SOPRINTENDENZA SPECIALE PER IL PNRR

CONSIDERATO che con istanza del 16/03/2022, acquisita dalla Direzione Generale ABAP con prot. DG_ABAP_SERV_V n. 10823 del 21/03/2022, la Società proponente 9PIU' ENERGIA S.r.l. ha avanzato richiesta di avvio del procedimento di Valutazione di Impatto Ambientale ai sensi dell'art. 23 del D. Lgs. 152/2006 per il progetto di realizzazione di un impianto agro-fotovoltaico sito nel comune di Ramacca in provincia di Catania della potenza complessiva di 116.028,10 Kwp. L'impianto sarà integrato con l'attività agricola ed i pannelli saranno installati su strutture mobili ad inseguitore e fisse poste ad un'altezza che consentirà le attività agricole e zootecniche. La connessione elettrica alla rete nazionale Terna è prevista in contrada Margherito nel territorio del comune di Ramacca, il cavidotto di collegamento sarà posto in opera su viabilità pubblica ed attraverserà anche il comune di Aidone in provincia di Enna.

PARERE FAVOREVOLE

Figura 2 – Carta della visibilità (da elaborato RS06REL0023S1- Relazione paesaggistica) in evidenza il punto A5 posto all'intersezione dei tratti panoramici SS288 e SP182, corrispondente alla vista n.10 dell'elaborato RS06EPD0039S1 Foto-inserimento dell'impianto.

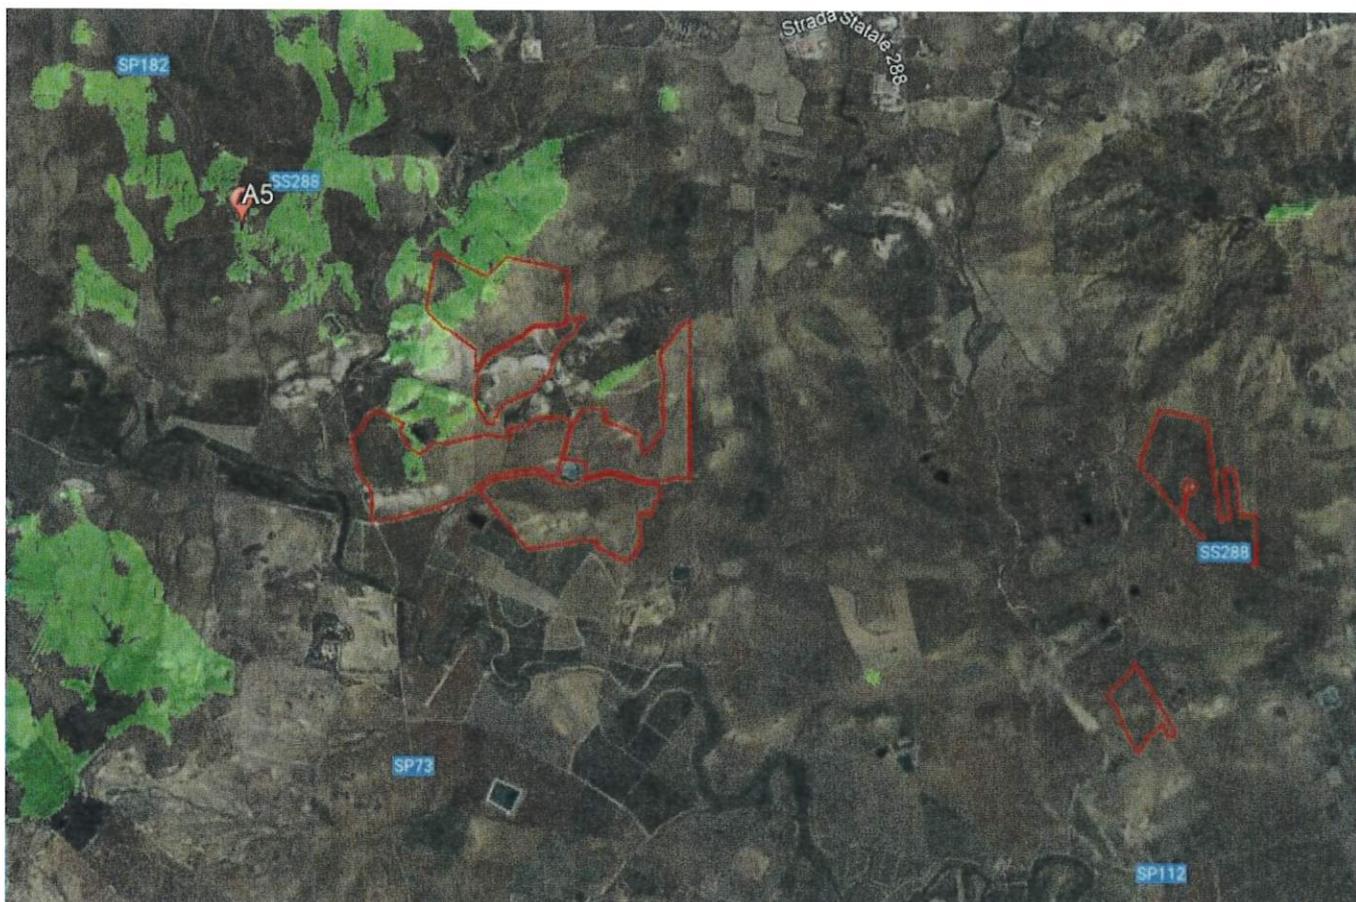
In relazione alla macroarea 1, si rilevano delle criticità riguardo al sottocampo 1 che è in parte visibile dai percorsi ad elevata panoramicità, individuati dal Piano Paesaggistico lungo la SS288 e la SP182 (fig.1); in particolare, come rappresentato nella mappa di visibilità (figura 27 dell'elaborato RSO6REL0023S1 "Relazione Paesaggistica"), dal punto A2, ubicato all'incrocio tra i suddetti percorsi panoramici, è visibile parte del settore nord-occidentale del citato sottocampo 1.

Si ritiene che la visibilità, seppur parziale, del sottocampo 1 inciderebbe negativamente sulle caratteristiche di panoramicità dei citati tratti stradali che, in direzione del sito di progetto, si aprono verso visuali di particolare rilevanza per la rappresentatività dell'andamento geomorfologico e per la valenza scenica. Da essi è possibile, infatti, apprezzare la peculiare orografia del territorio articolata in dolci colline argillose attraversate dai corsi d'acqua Albospino e Giumenta, affluenti del Fiume Gornalunga, e punteggiate da architetture rurali che per la loro posizione isolata e talora dominante rappresentano dei riferimenti percettivi peculiari di un paesaggio agricolo incontaminato e di forte suggestione. Si rileva che l'alterazione dell'assetto scenico-percettivo descritto dovuta alla parziale visibilità del sottocampo 1 non potrà essere mitigata dalla prevista fascia arborea perimetrale, considerato l'andamento collinare del terreno su cui lo stesso sottocampo si attesta, come è possibile osservare nell'elaborato RSO6EPD0039S1 "Foto inserimento impianto fotovoltaico", in corrispondenza della vista 10.

Dalla **figura 27** dell'elaborato RSO6REL0023S1 "Relazione Paesaggistica" si osserva inoltre che dal punto A2 è visibile, altresì, una porzione del sottocampo 3 che, tuttavia, per la sua esigua estensione risulta ininfluenza sotto il profilo percettivo.

- non saranno installati pannelli fotovoltaici, cabine di trasformazione o altri impianti tecnologici in corrispondenza: 1) della porzione nord-occidentale del sottocampo 1, come individuata nella fig. 2, in ragione della sua visibilità dai **tratti panoramici presenti lungo la SS288 e la SP182**; 2) della porzione nord-occidentale del sottocampo 3 visibile dal Bene Isolato "Masseria Giumenta", come rappresentata in fig.2; 4) del settore settentrionale del sottocampo 6 visibile dal Bene Isolato "Masseria Cicero", come perimetrato in fig.3;

Figura 3 – Stralcio dall'elaborato RS06EPD0039S1-Foto-inserimento dell'impianto, con individuazione dei convisivi.

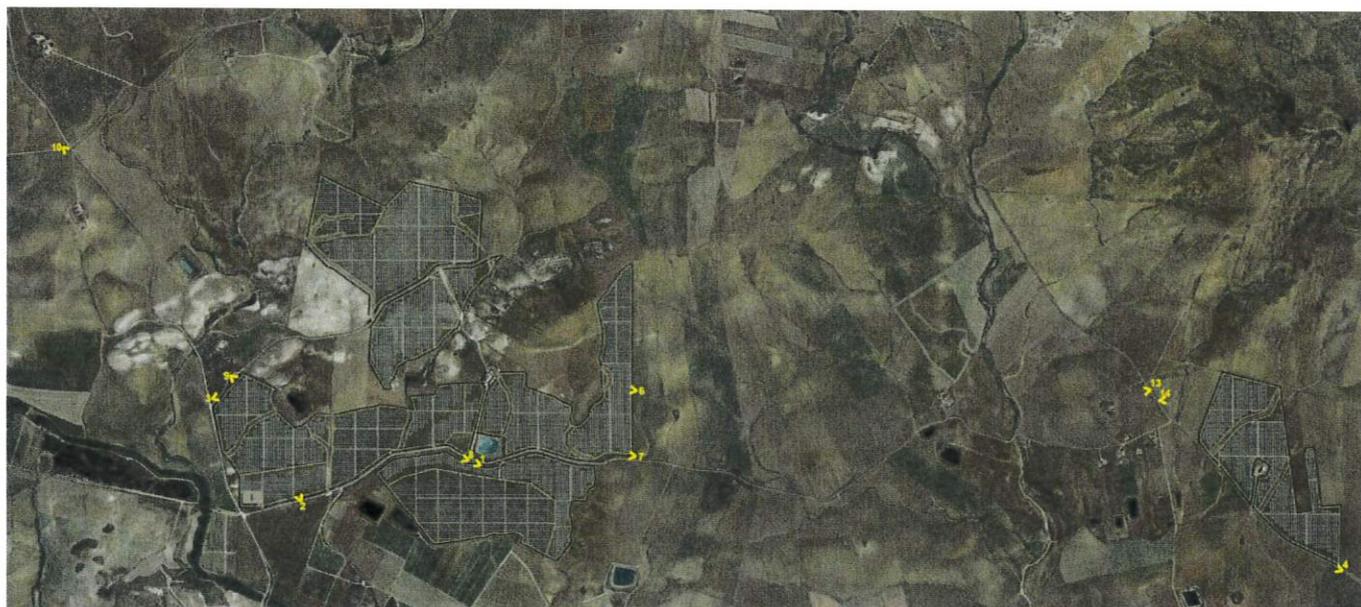
Altri elementi di criticità si ravvisano in corrispondenza del sottocampo 3 della macroarea 1 e del sottocampo 6 della macroarea 2 che si estendono il primo in contiguità con la "Masseria Giumenta" ed il secondo in prossimità della "Masseria Cicero" (fig.1). In particolare, come si osserva nell'elaborato RSO6EPD0039S1, dalla Masseria Giumenta è visibile parte del settore nord-occidentale del sottocampo 3 (vista 9), mentre dalla Masseria Cicero è visibile la porzione settentrionale del sottocampo 6 (vista 14). Anche in questo caso l'alterazione visiva

determinata dai citati sottocampi potrà essere solo in parte mitigata dalla prevista fascia arborea perimetrale, considerato che nelle aree in questione essi si estendono su superfici in declivio.

Fig.1
Figura 8 – Cartografia allegata al parere prot. n. 12239 del 04/08/2023 BB.CC.AA. Catania Fig.1

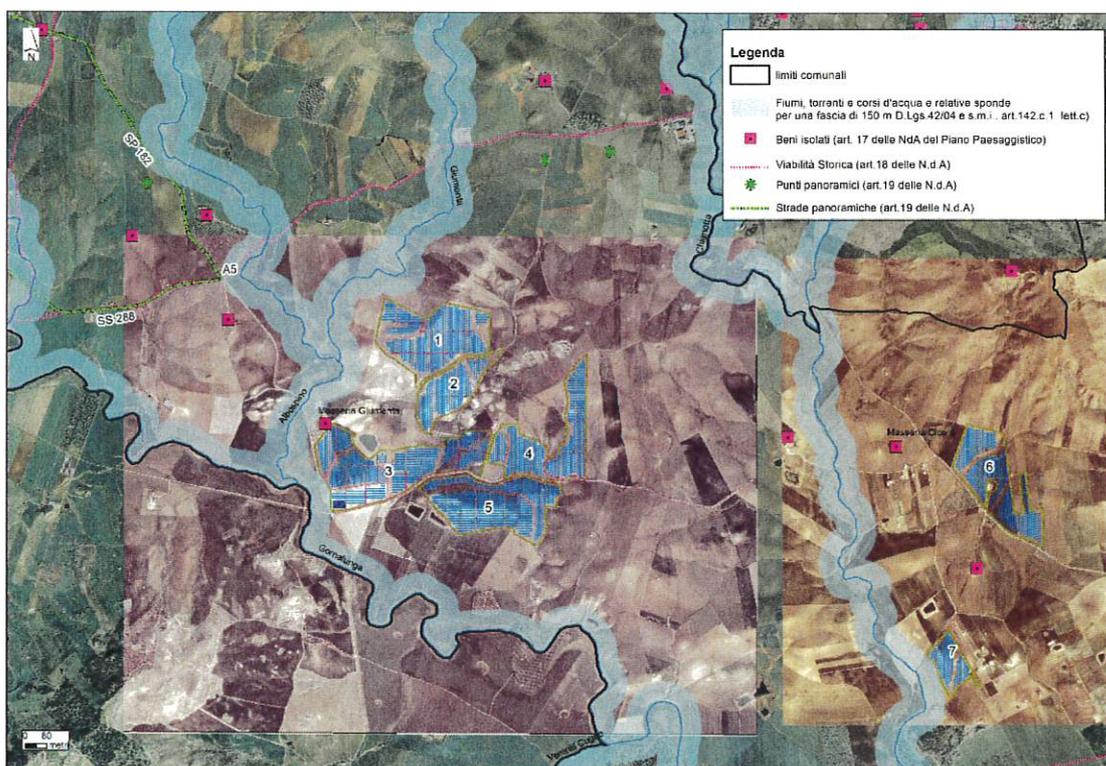
Per i sottocampi 2, 4, 5 e 7 (fig.1) non si rilevano criticità, preso atto che le misure di mitigazione e compensazione previste consentiranno il loro corretto inserimento nel relativo contesto paesaggistico ed ambientale.
